GRADO EN ARQUITECTURA TÉCNICA

**Estudio, análisis y propuestas sobre el
Proyecto de Ejecución del Auditorio Municipal de Adeje**

La finalidad del trabajo consiste en el estudio, análisis y chequeo del Proyecto de Ejecución del Auditorio Municipal de Adeje, en los aspectos documentales, técnicos y económicos fundamentalmente, simulando la situación habitual en la que los Arquitectos Técnicos nos enfrentamos al estudio, para su oferta y/o construcción, de Proyectos de Ejecución redactados por gabinetes de arquitectura, no habiendo sido partícipes de esa fase de redacción.

DIAGRAMA DE GANTT PROYECTO

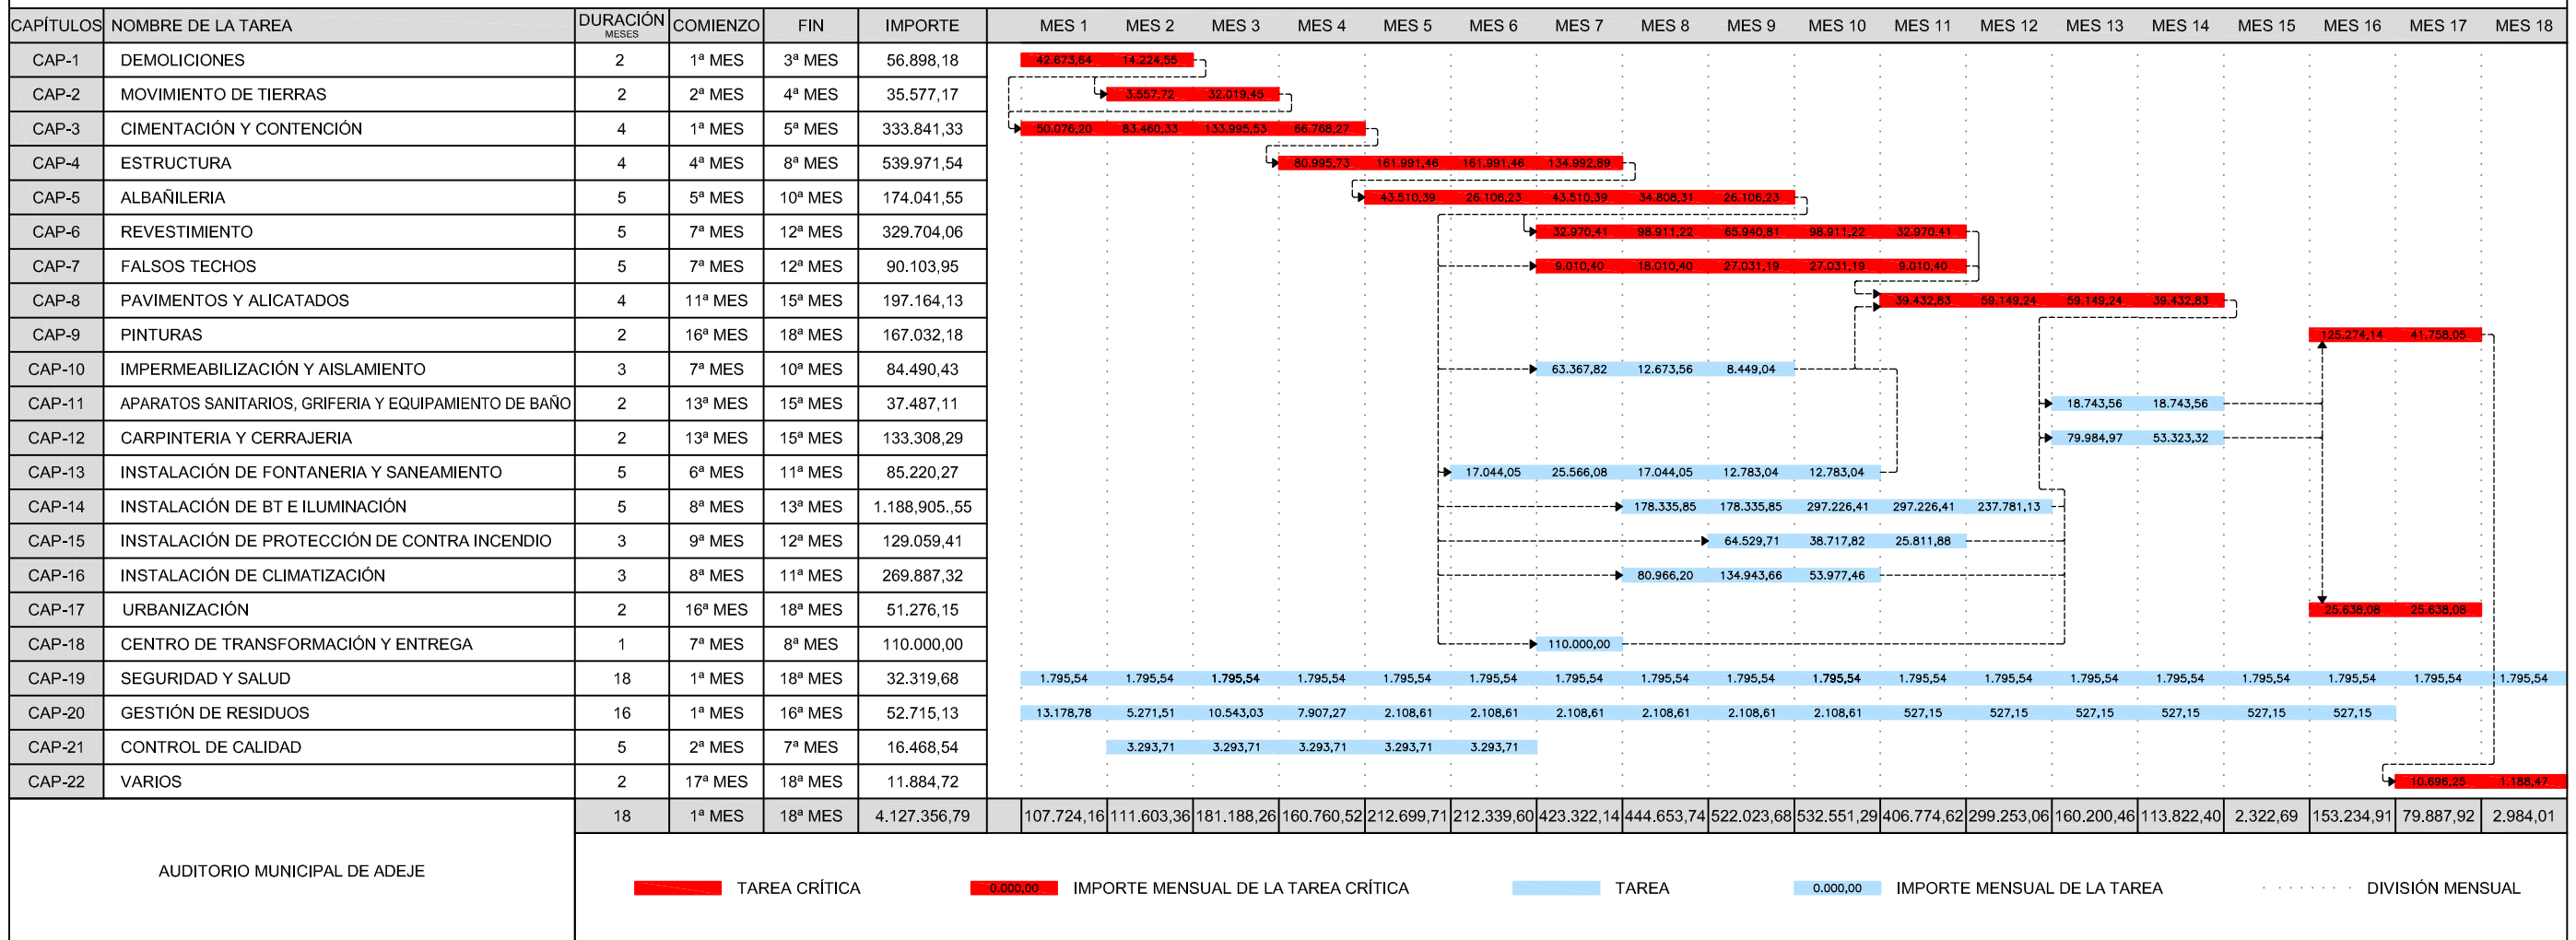
En el Diagrama de Gantt del proyecto no están bien indicadas las secuencias de las tareas y su organización.

- 3ª Cimentación y Contención: se inicia en el 1ª mes y finaliza en el 5ª mes. Incorrecto. En este capítulo se incluyen los micropilotes y los muros de sótano. Bajo nuestro criterio los micropilotes deberían ocupar un capítulo y los muros de sótano deberían incluirse en el capítulo de estructura. Con todo esto los micropilotes se inicia su ejecución en el mes 3 y finalizan en el 4 durando su ejecución un mes. El capítulo de cimentación acortaría su tiempo de ejecución quitando las tareas anteriormente mencionadas y por lo contrario la estructura aumentaría el tiempo de ejecución. De esta manera queda una organización más correcta.

- 4ª Estructura: se inicia en el 4ª mes y se finaliza en el 8ª mes. Incorrecto. En este capítulo faltaría añadir los muros de sótano como se indica en el apartado anterior aumentando un mes el tiempo de ejecución.

- 5ª Albañilería: se inicia en el 5ª mes y se finaliza en el 10ª mes. Incorrecto. En la nueva organización se retrasado un mes su ejecución, debido a la inclusión del capítulo de micropilotes y al aumento de tiempo de ejecución de la estructura. La albañilería debería ejecutarse de arriba hacia abajo una vez finalizada la estructura, pero para acortar los tiempos de ejecución, se va ejecutando a medida se terminan plantas, teniendo cuidado de no dejar la albañilería totalmente pegada al techo, para evitar que se fisure a medida que la estructura va entrando en carga.

- 6ª Revestimiento: se inicia en el 7ª mes y finaliza en el 12ª mes. Incorrecto. Se a desplazado su ejecución, porque se debe ejecutar primero la impermeabilización, por lo que se a atrasado se ejecución en la nueva organización.

- 7ª Falsos techos: Se inicia en el 7ª mes y finaliza en el 12ª mes. Incorrecto. Su organización es similar al capítulo de revestimientos, para su ejecución deben de estar acabado la impermeabilización y haberse realizado las pruebas de estanqueidad. Además, este capítulo tiene que estar coordinado con la ejecución de las instalaciones, no se puede cerrar los falsos techos hasta haber ejecutados las líneas eléctricas, canalizaciones, conductos de ventilación y bus de detección de incendios.

- 8ª Pavimentos y alicatados: se inicia en el 11ª mes y se finaliza en el 15ª mes. Incorrecto. Como en lo capítulos anteriores, se modifica su ejecución atrasando su inicio y también coordinado con la fontanería y el saneamiento.

- 9ª Pintura: se inicia en el 16ª mes y se finaliza en el 18ª mes. Correcto.
- 10ª Impermeabilización y aislamiento: se inicia en el 7ª mes y se finaliza en el 10ª mes. Incorrecto. En la propuesta se inicia en el mes 7 y se finaliza en el mes 10 después de albañilería y antes de revestimiento y falsos techos.

Plano E16-Estructura Metálica Pórtico 3

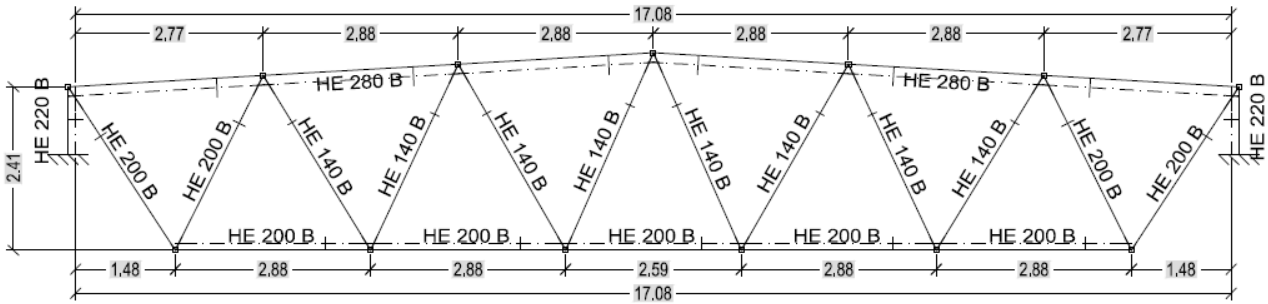
Para el estudio se ha seleccionado el Pórtico 3, debido a que es el más solicitado, porque en esa zona está la maquinaria de aire acondicionado, mas una losa de hormigón Armado donde descansará la mismas.

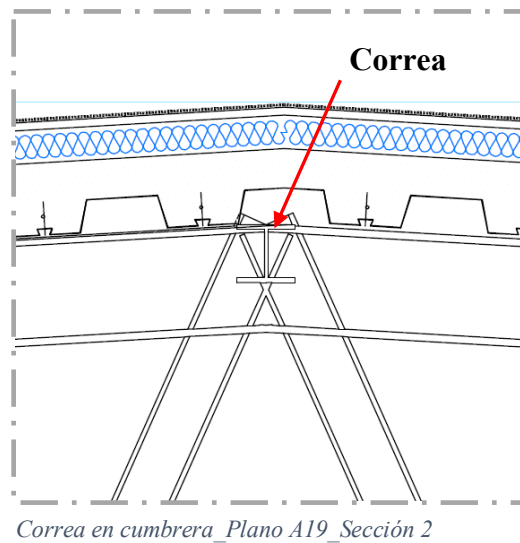
También se han observado algunos errores en la documentación gráfica, en la sección, el forjado de chapa colaborante está dibujado perpendicular a las cerchas, cuando debería estar paralelo a las mismas y perpendiculares a las correas.

También se ha detectado un error bastante considerable en las correas, en la cumbrera solo han colocado una correa, se debe colocar dos, una cada finalización de los faldones de la cubierta.

Y por último los nudos de las cerchas no está bien resueltos, según están en proyecto definidos serán difícil de ejecutar.

LIDER-CALENER_CTE-Particiones interiores

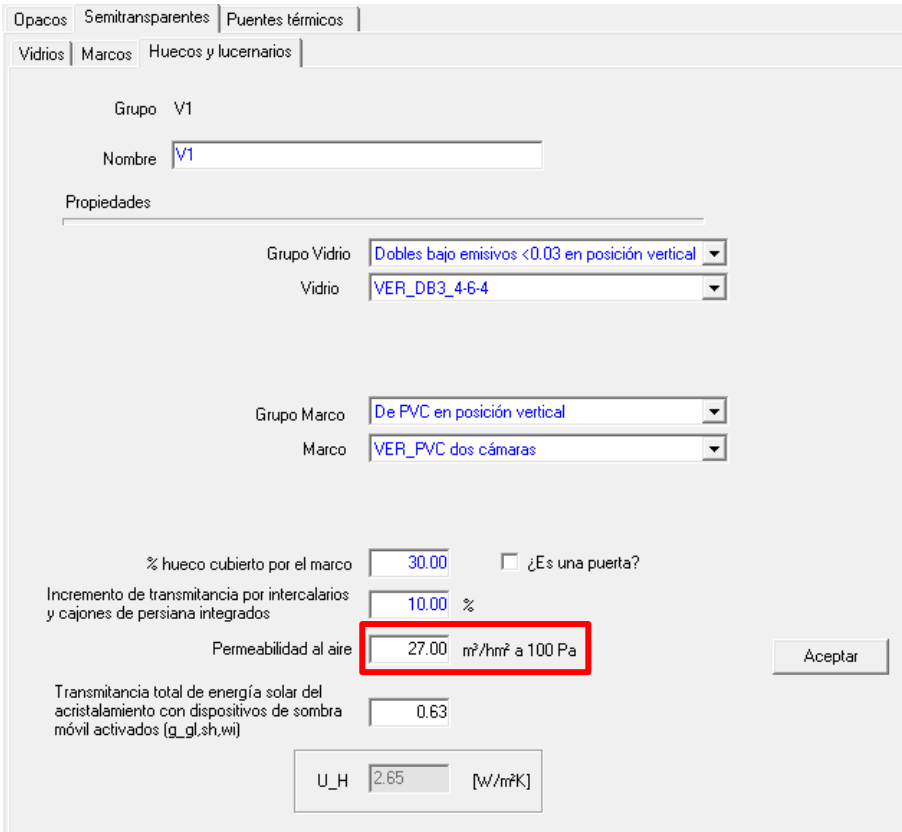
Comprobamos que la transmitancia térmica no cumple con esta solución, el U_{lim} es $1,35 \text{ W/m}^2\text{K}$ y obtenemos un U $1,74 \text{ W/m}^2\text{K}$, se debe mejorar esta solución para cumplir el valor mínimo de transmitancia térmica que marca el $CTE^{(0)}$. Se debería solucionar con doble tabique con cámara de aire o un aislamiento térmico.

Ilustración 7 Plano_A19_Sección 1

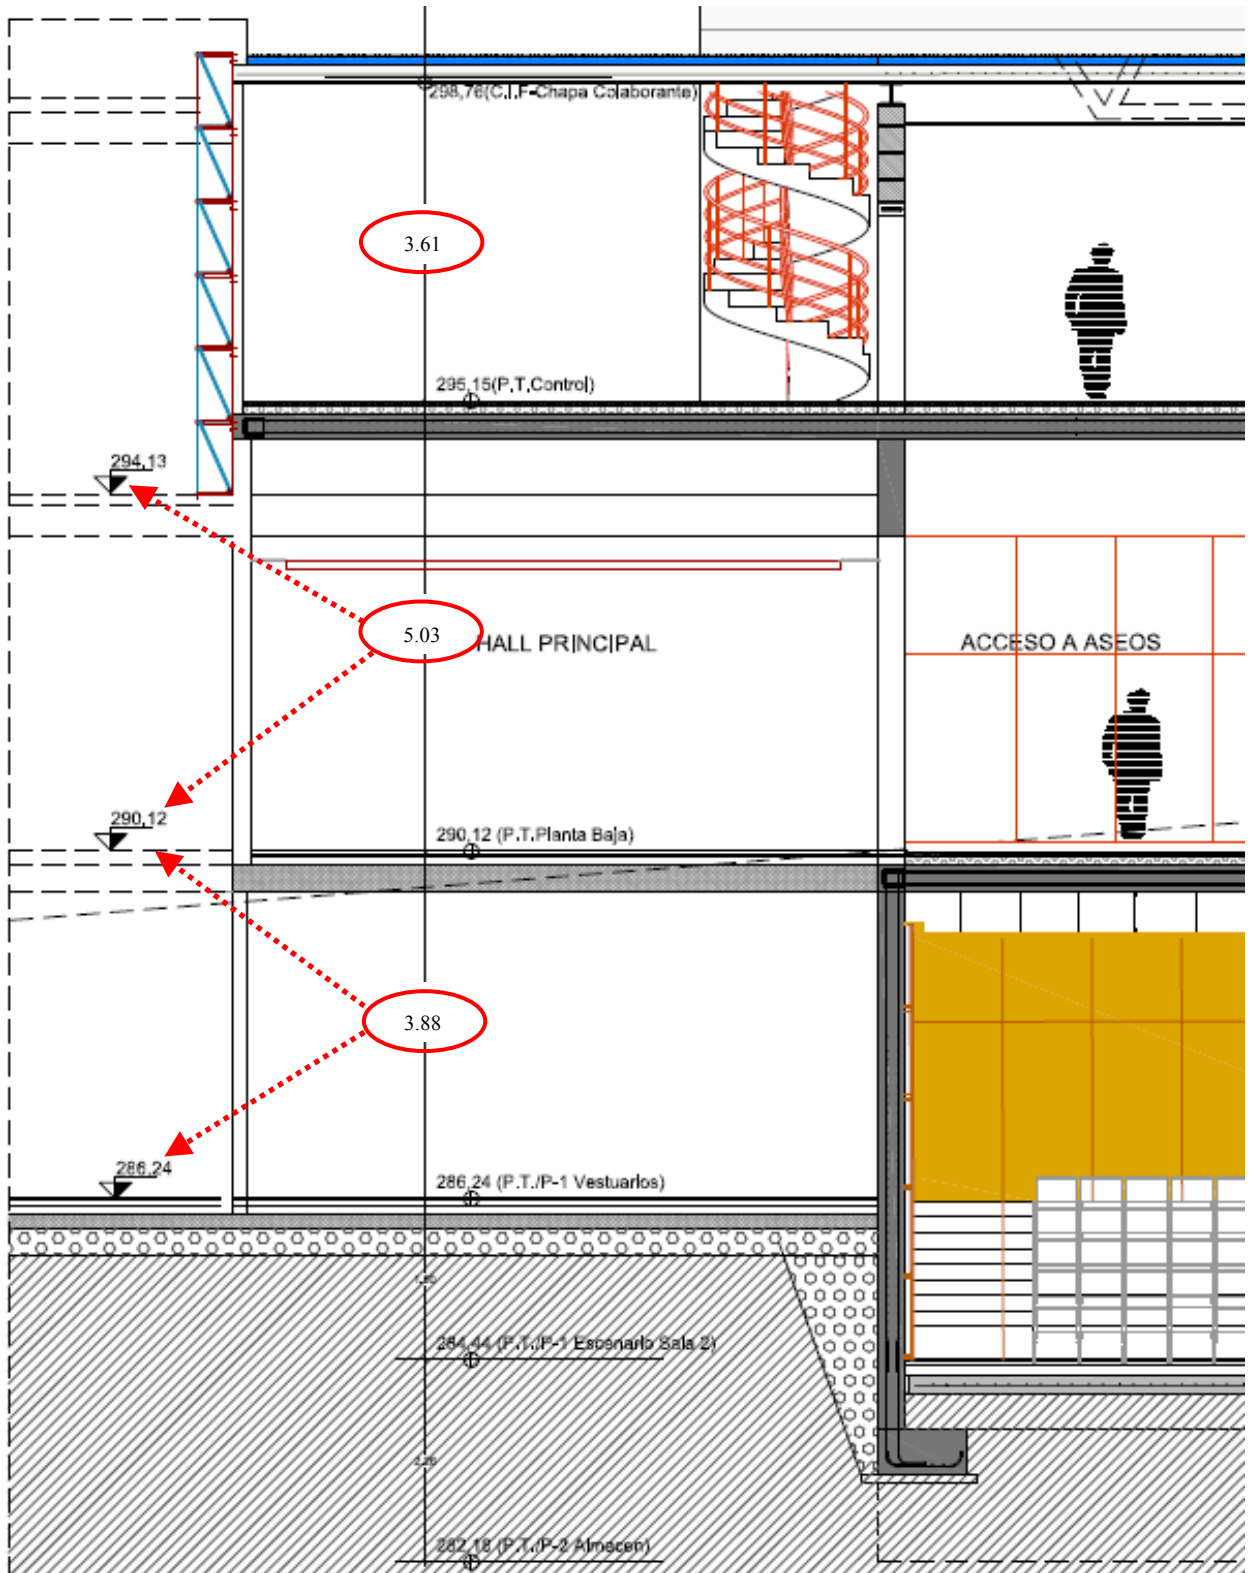
Se ha comprobado las cotas que indica el proyecto, en las plantas propuestas, con respecto a las alturas acotadas entre plantas que aparecen en las secciones. En este punto no se han encontrado errores.

Ilustración 8 Plano_A08_Planta Baja +291.62

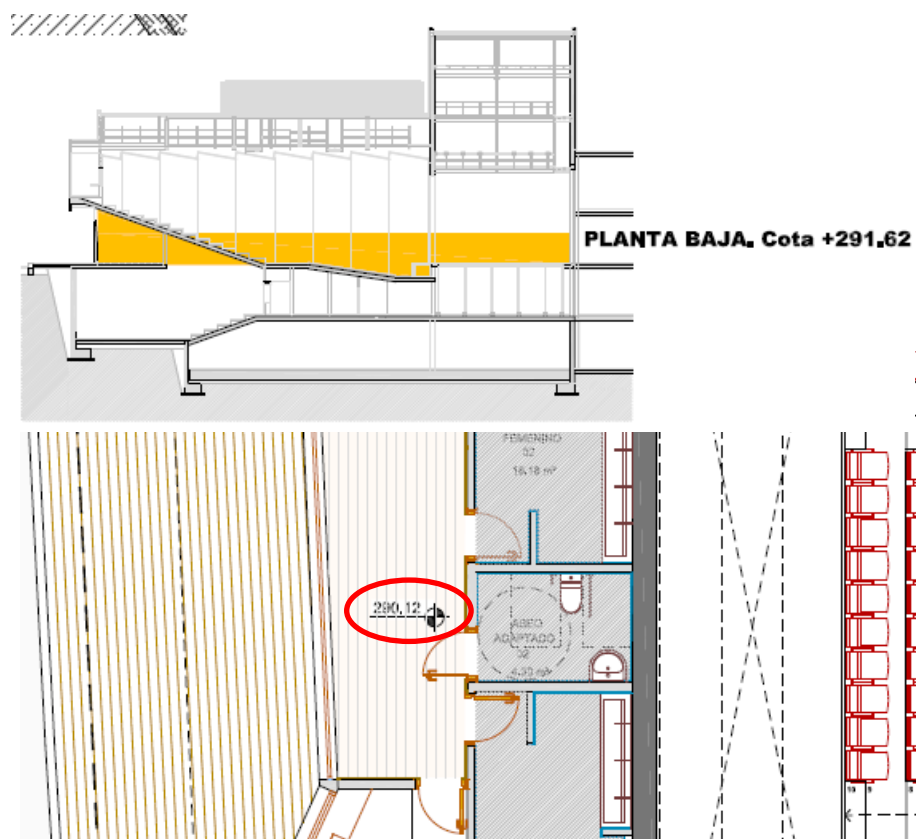
- Es imposible comprobar las cotas del proyecto, el replanteo del mismo, el cálculo de alturas y el movimiento de tierras, porque el proyecto carece de documentación gráfica.
- Debido a lo anterior se ha tenido que realizar, para la comprobación de los puntos antes indicados los siguientes documentos:
 - o Plano estado actual
 - o Plano estado final
 - o Levantamiento topográfico
 - o Perfil longitudinal de la Calle Universidad de La Laguna
 - o Perfil longitudinal de la Calle Las Huertas.
- En el plano propuesto planta baja se indica que la cota de la misma +291.12 y en la sección y en la planta marca que la cota es +290.12.m. Se realizó la comprobación y la cota correcta del nivel planta baja es la +290.12. En el resto de plantas las cotas indicadas son correctas.
